**PROJETO DE AMPLIAÇÃO DA INSTALAÇÃO AVÍCOLA DA
QUINTA DA FONTE DA ARCADA, DA SOCIEDADE AGRÍCOLA
DA QUINTA DA FREIRIA S.A.**

ADITAMENTO - RESPOSTA A PEDIDO DE ELEMENTOS ADICIONAIS

Junho de 2026

Pavilhão avícola

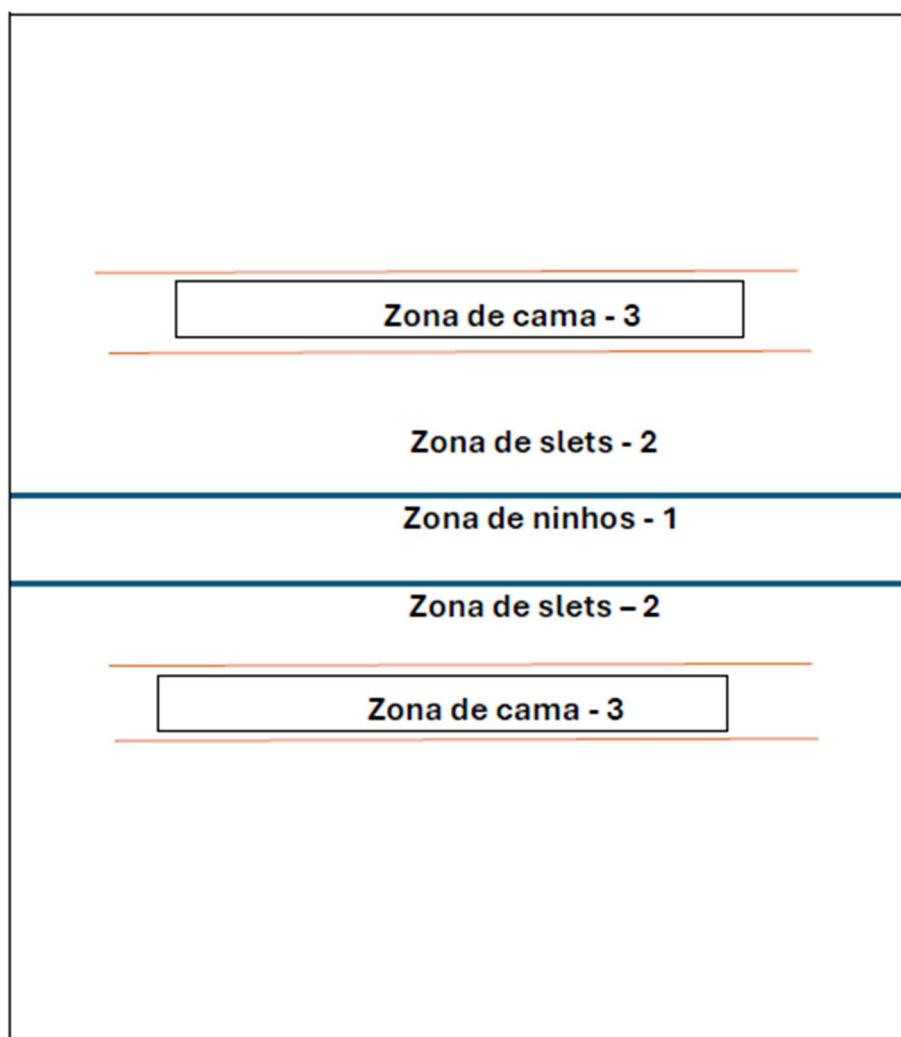
3) Refazer os cálculos para avaliar o quantitativo dos efluentes pecuários produzidos pelos efetivos pecuário em produção e a produzir. Verifica-se que o quantitativo da produção atual de estrume apresentado nos documentos deste AIA de 320 t está subvalorizado em relação ao quantitativo de 1209 t do estrume apresentado

no PGEF aprovado para o atual efetivo de 80540 aves correspondentes a 1048,32 CN suportado pelo parecer 140/2024/CCDRC_AGR;

Considerando ainda, que a estrutura edificada do pavimento dos pavilhões de galinhas reprodutoras é constituída longitudinalmente por 1 zona (praticado nas empresas do Grupo Valouro SGPS, SA., e por isso solicita-se o sigilo possível), de 1,5 metros de largura destinada à implantação dos ninhos de postura de ovos para incubação, ladeada em ambos os lados

por slets (estrados de plástico), com 1,0 metro de largura, onde é colocada cama, bem como, para um lado e outro das slets cerca de 1,0 metro, pelo que, a área coberta de cama será de 5,5 m de largura ao longo de todo o pavilhão, de acordo com o esquema seguinte, correspondendo a cerca de 40% da área útil do pavilhão.

1 - Zona de ninhos com 1,5 m de largura.

2 - Zona de slets com 1,0 m cada.

3 - Zona suplementar de cama.

Assim, há uma redução de 40% na cama para as aves colocada no pavilhão, o que se traduz numa redução substancial da produção de estrume, a cama é apenas aplicada em 40% da área do pavilhão, o que reduz drasticamente a produção de estrume e, para além do mencionado, o sistema de controlo ambiental permite camas mais secas com apenas 20 a 25% de humidade.

Assim, considerando o valor de 15 kg/lugar/ano constante do CBPA e aplicando uma redução de 40% na espessura da cama e considerando 40% da área do pavilhão:

- 15kg - 40% (redução de cama) - $15/1,4 = 10,7\text{kg}$;
- 10,7kg - 5% (redução humidade) - $10,7/1,05=10,19\text{kg}$;
- 40% do valor (área coberta com cama) - 4,1kg/lugar/animal

Figura 1- Ocupação atual do solo, com base em ortofotomapa atualizado da área em estudo

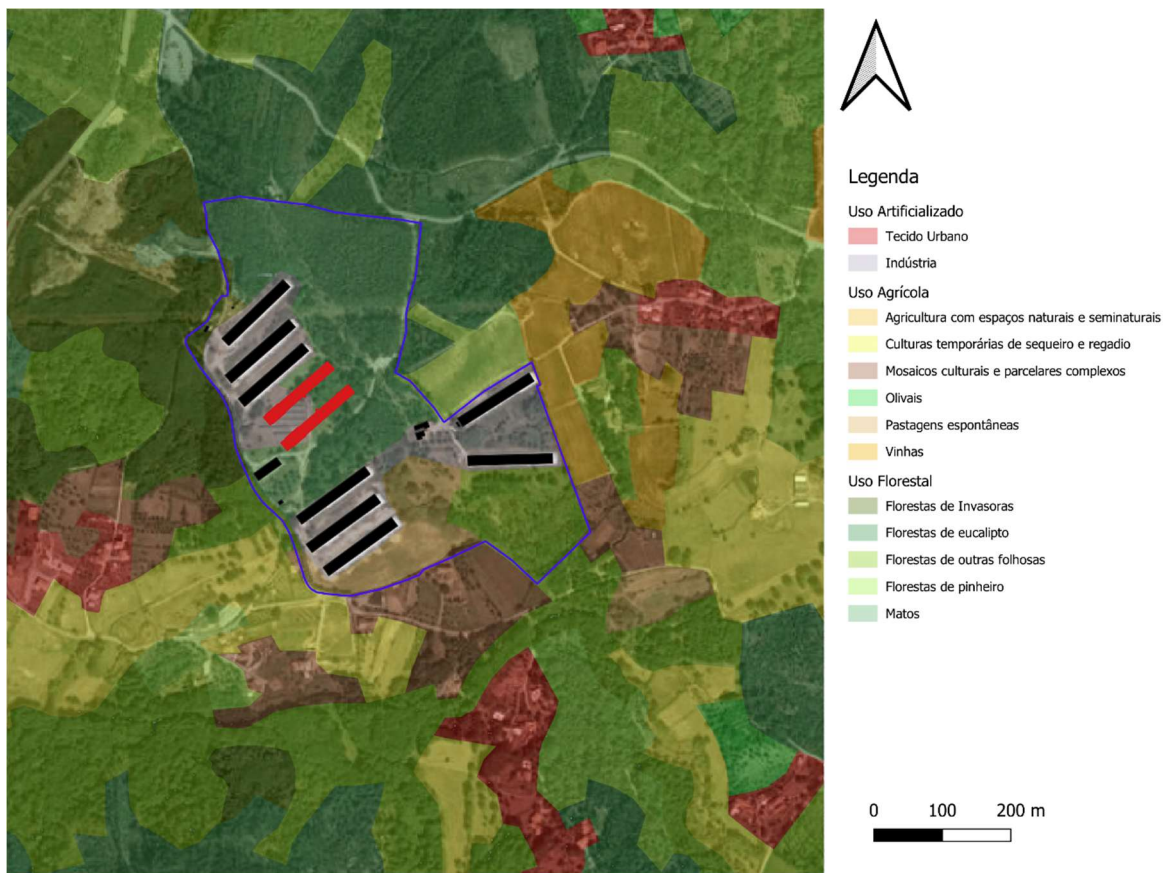
7) Indicar a ocupação atual do solo, com base em ortofotomapa atualizado da área em estudo.

O desenho EIA-AV-QFA-09 foi atualizado com base no OrtoSat2023 e conforme figura seguinte.

A instalação avícola ocupa áreas de indústria, que correspondem a áreas onde se encontra implantada a atual instalação avícola, áreas de matos, floresta de outras folhosas e áreas de pastagens/incultos,

Figura 3 – Identificação das oliveiras existentes a abater

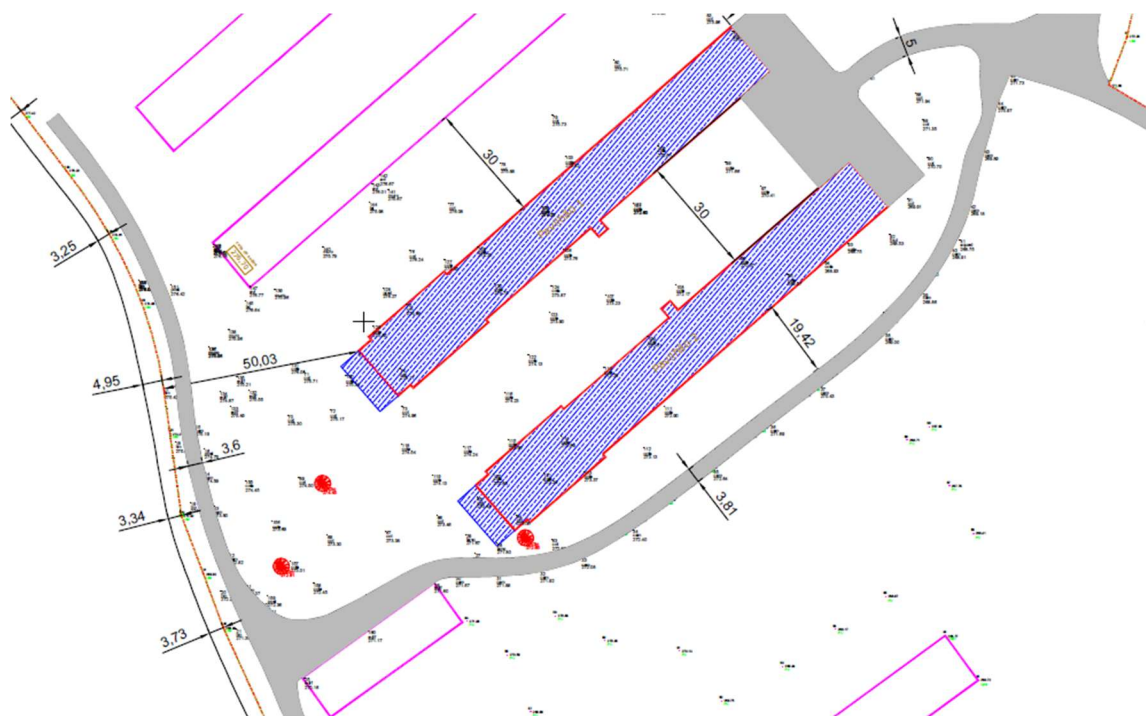
11) Enviar o levantamento das oliveiras que eventualmente haja necessidade de abater para a implantação do projeto.

No Anexo C, do Volume 2 - Anexos Técnicos revisto do EIA apresenta-se a planta de implantação do projeto com a marcação das oliveiras a abater na instalação avícola, conforme figura seguinte.

No âmbito do n.º 3 do Decreto-Lei n.º 120/86, de 28 de maio foi realizado pedido de arranque pelo respetivo proprietário ao diretor regional de agricultura da respetiva área, nomeadamente à CCDR-C, contendo, a informação disposta no referido artigo, conforme requerimento apresentado no Anexo B, do Volume 2 – Anexos Técnicos revistos do EIA.

Figura 10.1 – Locais de Amostragem da Qualidade das Águas Superficiais

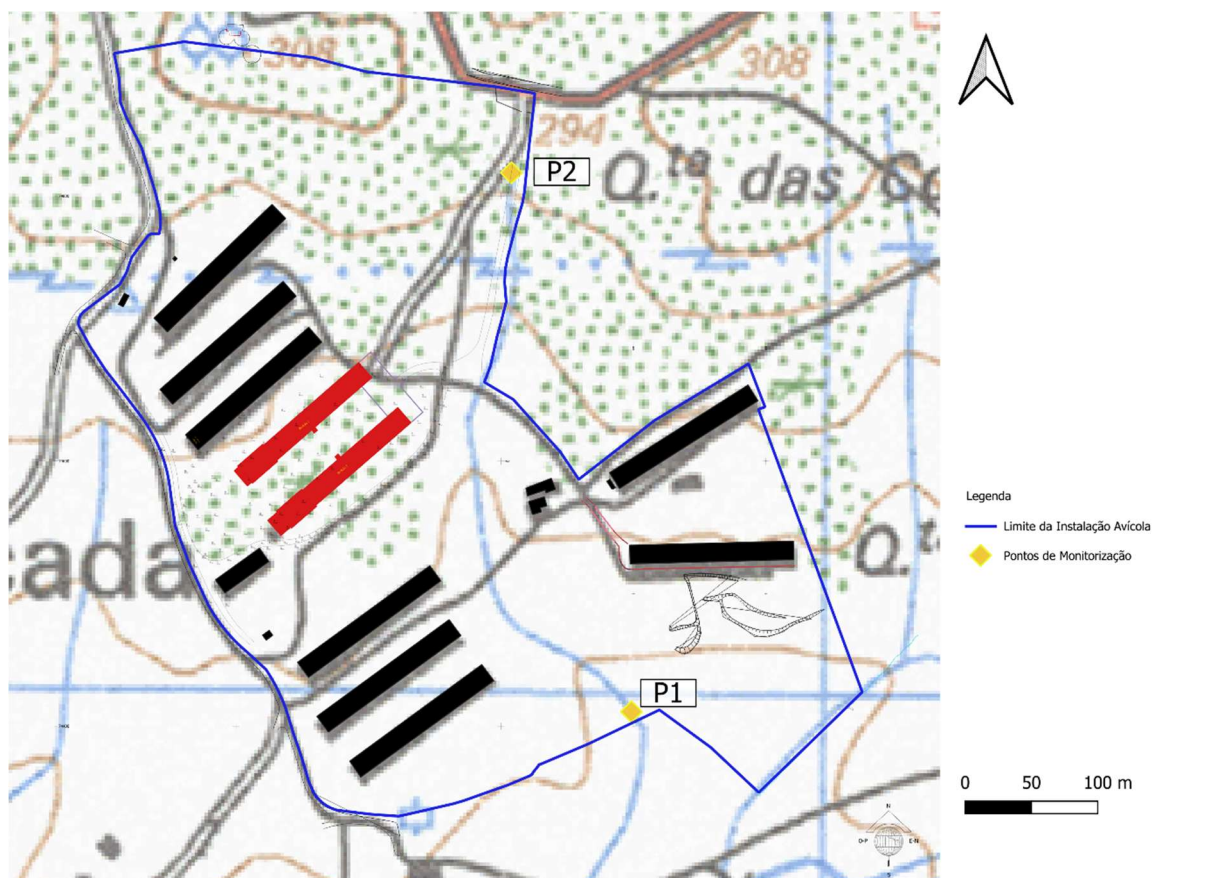
21) Apresentar plano de monitorização das águas superficiais, de modo a avaliar os efeitos que esta atividade pode ter nestes RH ;

Seguidamente apresenta-se um Plano de monitorização da qualidade dos recursos hídricos superficiais que permita aferir os impactes decorrentes das alterações ao projeto em análise. O mesmo foi transcrito para o capítulo 10.1 do Relatório Síntese do EIA.

Uma vez que a instalação avícola é atravessada por uma linha de água de carácter temporário é proposto seguidamente um Plano de Monitorização para a Qualidade das Águas Superficiais. Os principais objetivos do programa de monitorização de recursos hídricos e qualidade das águas superficiais abrangidas pelo Projeto, consistem:

- Ribeiro sem denominação 9098.2, 74410.7, montante e 9007.7, 74818.2, jusante

Na figura seguinte apresentam-se os locais de amostragem para a qualidade das águas superficiais.

Figura 5 – Afetação de Áreas de RAN

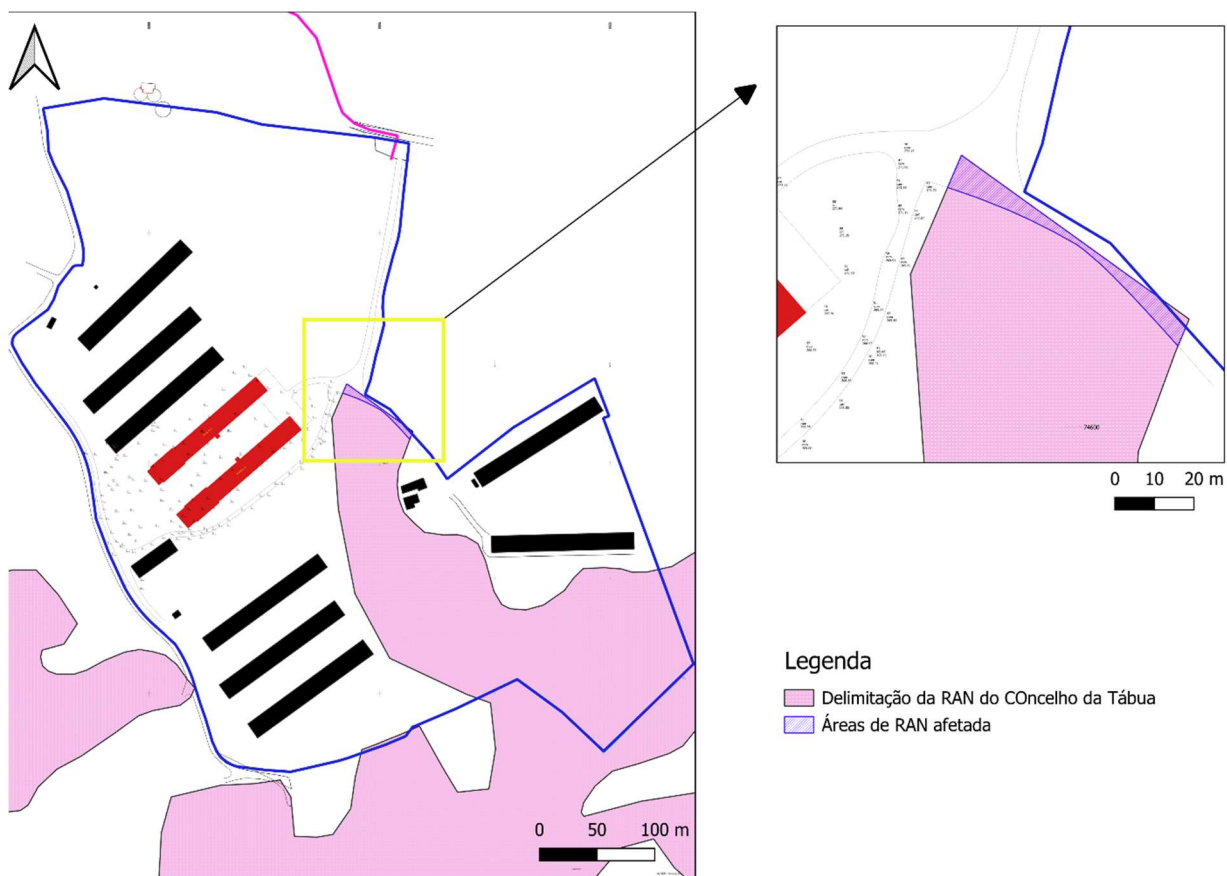
30) Verificar se a implantação do projeto dos equipamentos e das suas infraestruturas interferem com a RAN em vigor. Caso haja interferência, tendo em consideração o disposto no Decreto-Lei n.º 10/2023, de 10 de fevereiro, que procede à reforma e simplificação dos licenciamentos ambientais (SIMPLEX), o proponente deverá remeter à CA, um anexo, com os elementos para que se proceda à solicitação do parecer vinculativo da ERRANC para utilização não agrícola de áreas da Reserva Agrícola Nacional em sede de AIA. Apresentar os elementos previstos no Anexo I da Portaria n.º 162/2011 de 18 de abril no seu artigo 2º, Regulamentação da alínea a) e/ou d) do n.º 1 do artigo 22.º do Decreto-Lei n.º 73/2009, de 31 de março;

De referir que estes acessos são existentes e que a instalação avícola da Quinta da Fonte da Arcada, labora com o Título de Exploração nº898/2015, detentora de Licença Ambiental nº577/0.0/2015, válido até 13 de fevereiro de 2026, não se prevendo novas impermeabilizações que interfiram com áreas de RAN.

Na figura seguinte é possível verificar a interferência com as referidas áreas.
